АТОЛ Sigma 7Ф

Инструкция по доработке цепи заряда АКБ

NOT-3491

Рисунок 1. Доработка цепи АКБ БУ Sigma 7.

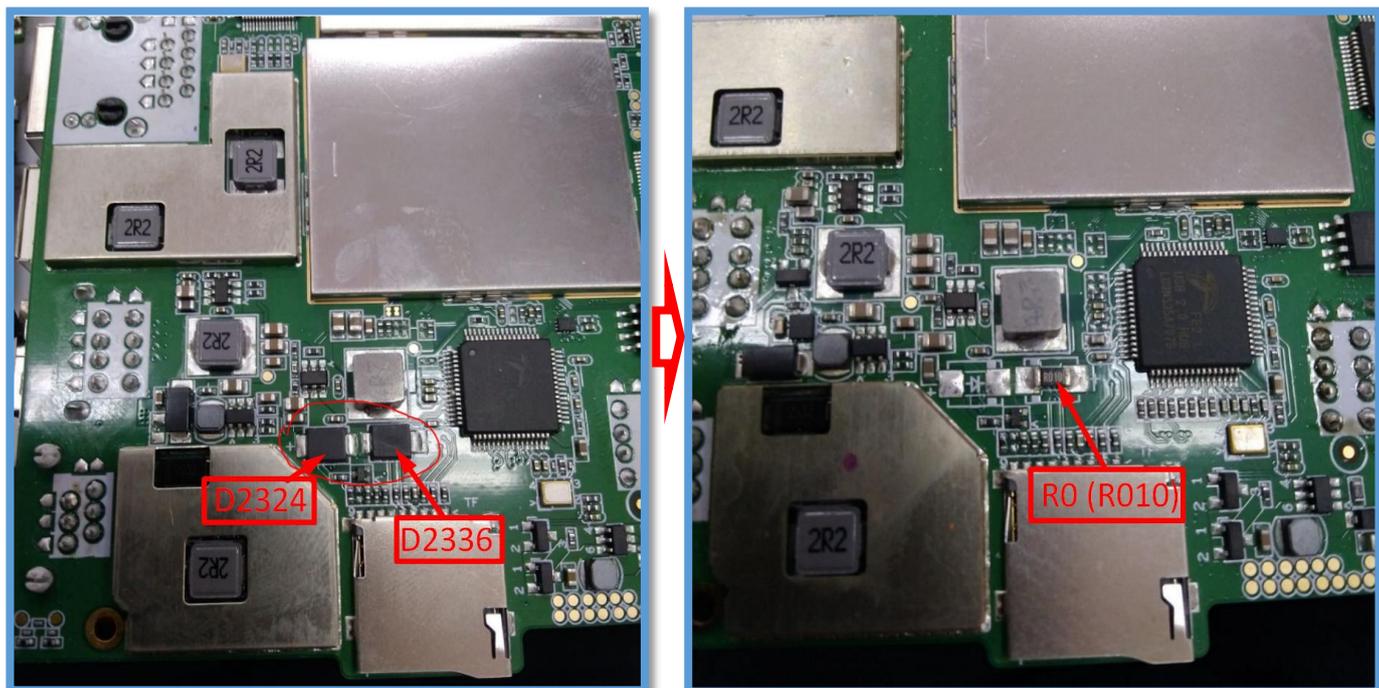
1. Для доработки необходим доступ к нижней части блока управления. Для этого нужно разобрать корпус устройства и извлечь БУ согласно документу «Смарт-терминал Sigma 7Ф РД.pdf», раздел «ЗАМЕНА БЛОКА УПРАВЛЕНИЯ».
2. На нижней стороне блока управления при помощи фена паяльной станции выполните демонтаж двух диодов D2324 и D2336 (см. рис.1), далее при помощи паяльника станции и монтажной оплетки удалите остатки припоя с контактных площадок демонтированных диодов.
3. На контактные площадки диода D2336 выполните монтаж резистора 0 Ом типоразмер 1206 (допускается использовать резистор с сопротивлением несколько милли Ом, например, 0.01Ом или 0.1Ом), см. рис.1.
